Repubblica e Cantone
Ticino

Il Dipartimento del territorio

risanamento fonico delle strade cantonali e comunali nei Comuni di Agno, Bioggio (Sezione di Bioggio), Caslano, Croglio, Magliaso, Monteggio, Ponte Tresa e Pura

Decisione del Dipartimento del territorio di risanamento fonico delle strade cantonali e comunali nei Comuni di Agno, Bioggio (Sezione di Bioggio), Caslano, Croglio, Magliaso, Monteggio, Ponte Tresa e Pura

Estratto Piano P2.4 - CARICO FONICO NOTTURNO SITUAZIONE 2036 dopo il risanamento
(Comune di Magliaso)

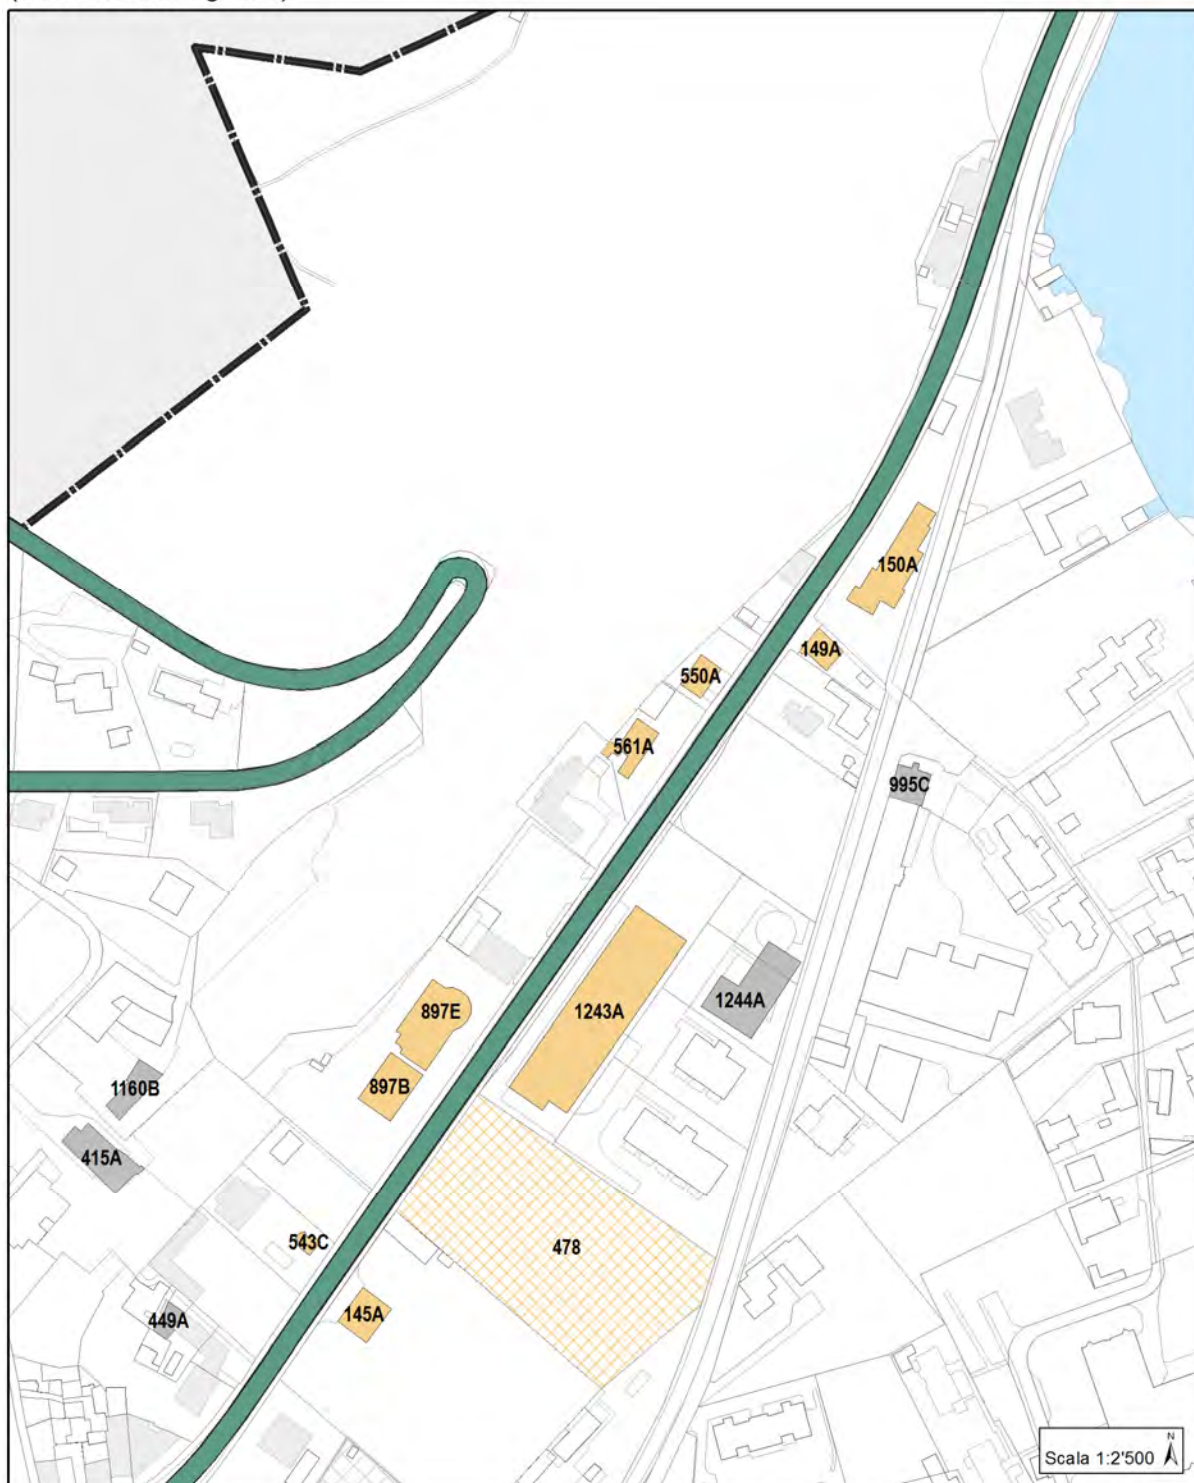
Nel caso specifico, per il Comune di Magliaso, la decisione del DT comporta l'estensione della posa di asfalto fonoassorbente anche sulla tratta di via Cantonale (asse PA398) che si estende tra il mappale n. 54 RFD e poco oltre il mappale n. 63 RFD. Gli atti del PRF pubblicato per consultazione del Comune di Magliaso sono pertanto modificati come agli allegati:

Tratta supplementare di asfalto fonoassorbente SDA4-12
in aggiunta alla riduzione da 80 a 50 km/h già prevista

Tratta supplementare di asfalto fonoassorbente SDA4-12
(asse cantonale PA398)

**Estratto Piano P3.0 - IMPIANTI RISANATI E RELATIVE RICHIESTE DI FACILITAZIONI
(Comune di Magliaso)**

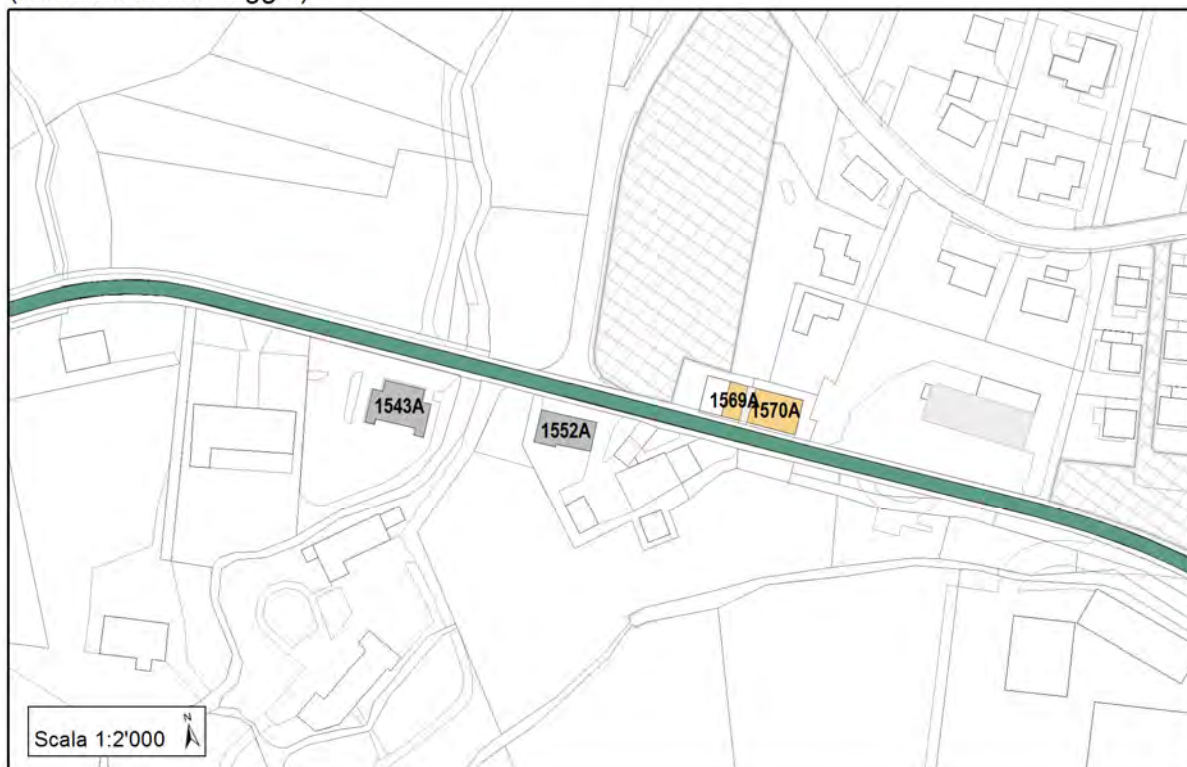
-  Edifici e mappali che superano ancora i VLI ma che rispettano i VA a seguito della modifica
-  Edifici che rispettano i VLI a seguito della modifica
-  Impianti stradali risanati (INVARIATO)

Estratto Piano P3.0 - IMPIANTI RISANATI E RELATIVE RICHIESTE DI FACILITAZIONI
 (Comune di Monteggio)

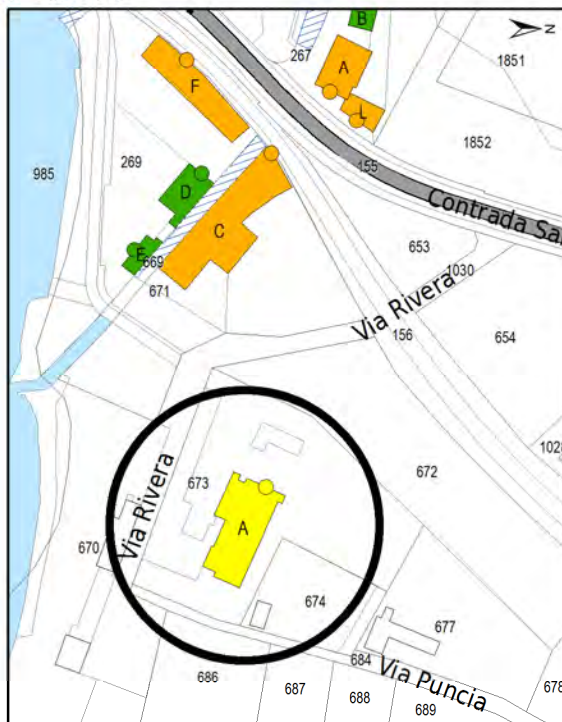
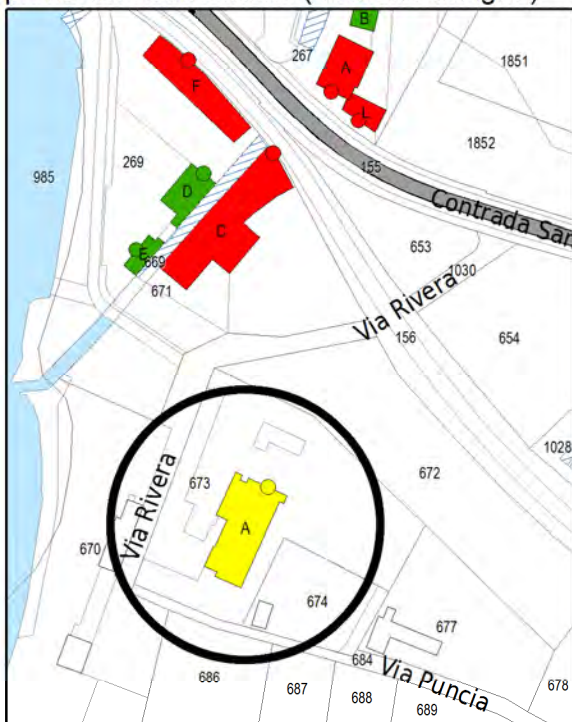
Parimenti, per il Comune di Monteggio, la decisione del DT implica l’estensione della posa di asfalto fonoassorbente anche sulla tratta di via Cantonale (asse PA398) che si estende tra il mappale n. 1833 RFD e il mappale n. 1542 RFD. Conseguentemente i relativi atti del PRF pubblicato per consultazione sono modificati come agli allegati:

- Edifici che superano ancora i VLI ma che rispettano i VA a seguito della modifica
- Edifici che rispettano i VLI a seguito della modifica
- Impianti stradali risanati (INVARIATO)

Estratto Piani P2.3 e P2.4 - CARICO FONICO DIURNO e NOTTURNO SITUAZIONE 2036
dopo il risanamento (Comune di Agno) - Scala 1:2'000

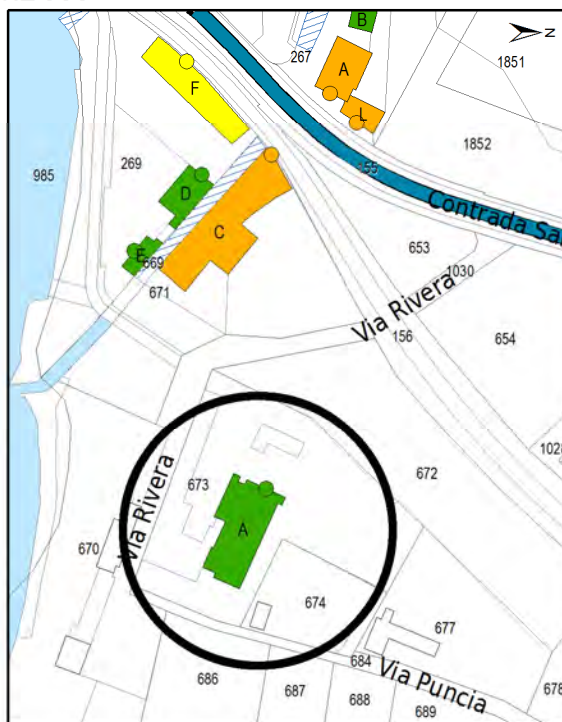
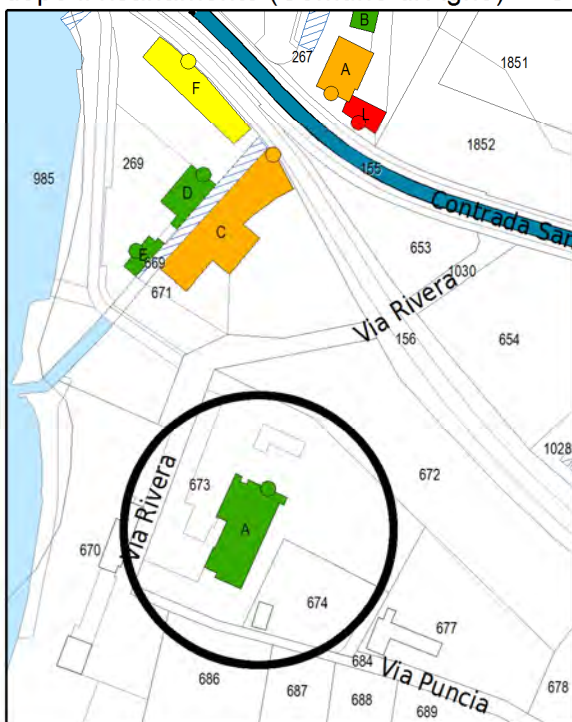
Appurato che l'edificio in questione costituisce a tutti gli effetti un'abitazione e dev'essere valutato come oggetto sensibile al rumore, il modello di calcolo è stato corretto di conseguenza. Il DT modifica quindi gli atti del PRF pubblicato per consultazione del Comune di Agno come agli allegati:

Edificio sensibile al mappale n. 673 RFD

- “Estratto dei Piani delle immissioni P2.1-4 – Carico fonico diurno e notturno situazione 2036 prima e dopo il risanamento” (allegato n. 12 alla presente decisione);
- Estratto della “Tabella delle immissioni foniche” annessa alla Relazione tecnica (allegato n. 13), indicante i livelli calcolati per l’edificio al mappale n. 673 RFD.

Estratto Piano P2.3 - CARICO FONICO DIURNO SITUAZIONE 2036 dopo il risanamento (Comune di Monteggio)

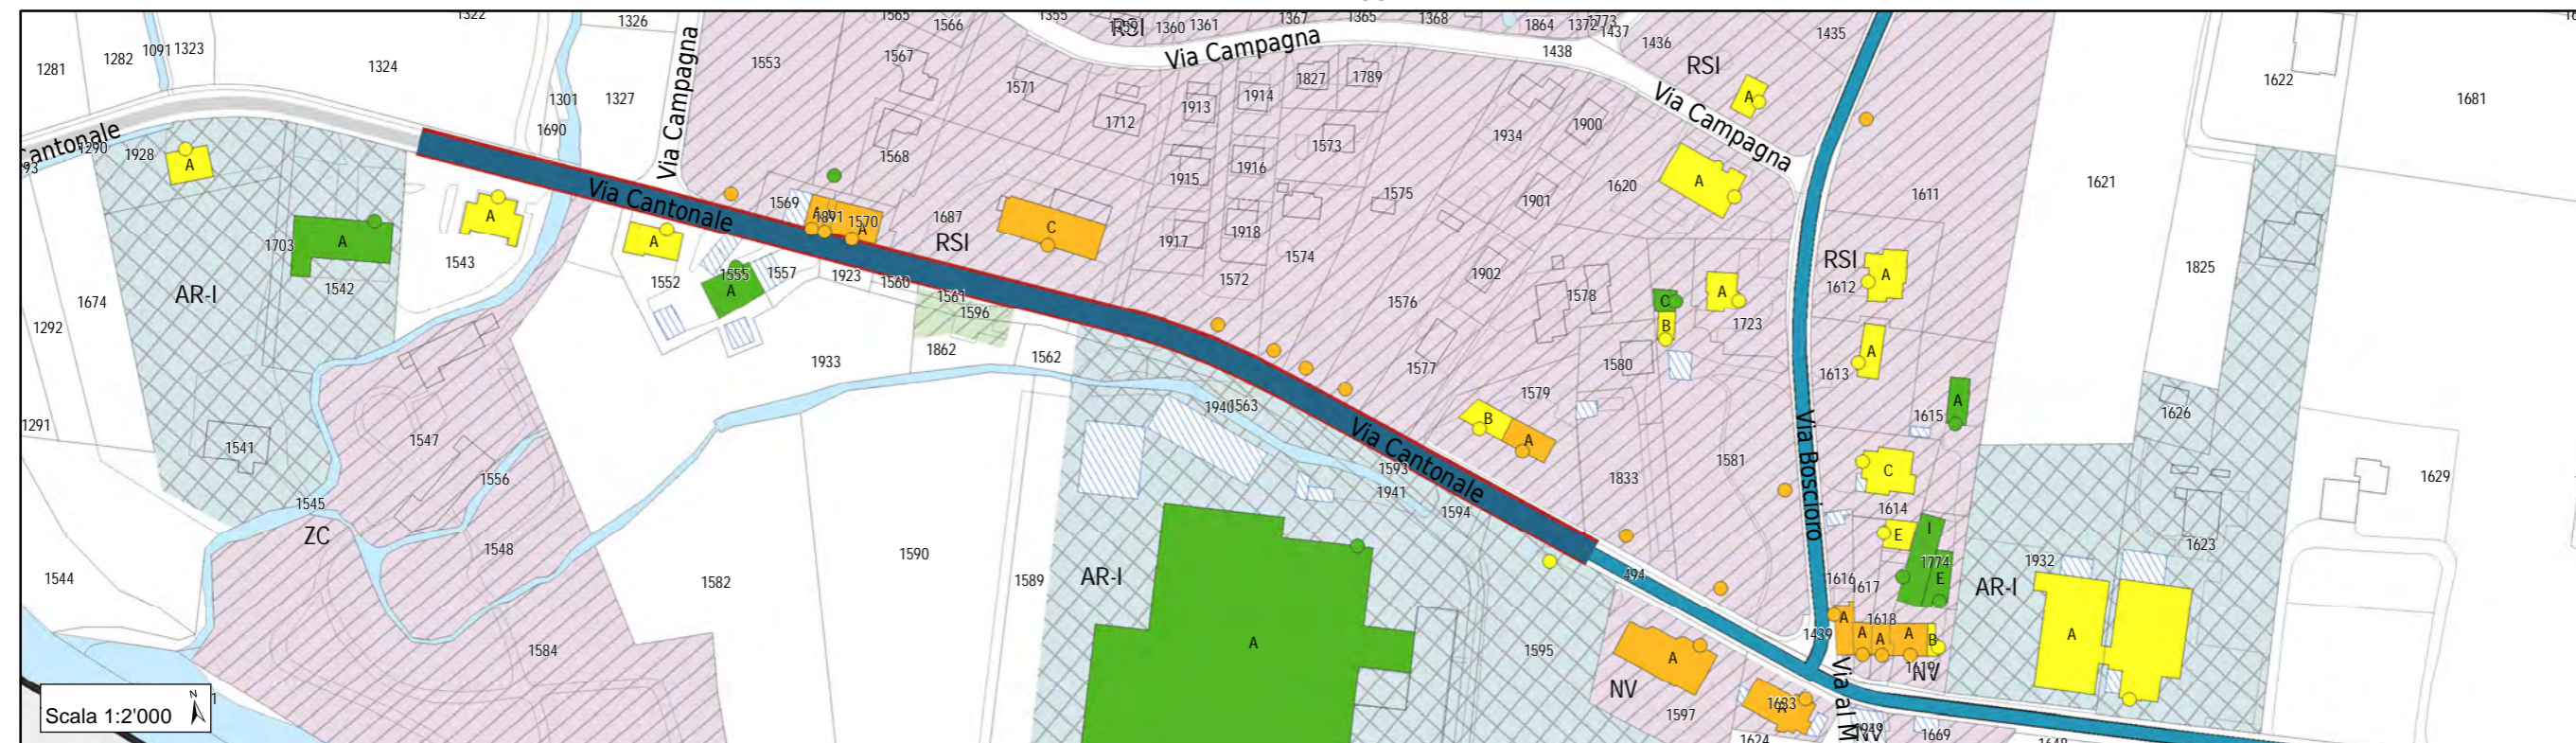
Tratta supplementare di asfalto fonoassorbente SDA4-12 (asse cantonale PA398)
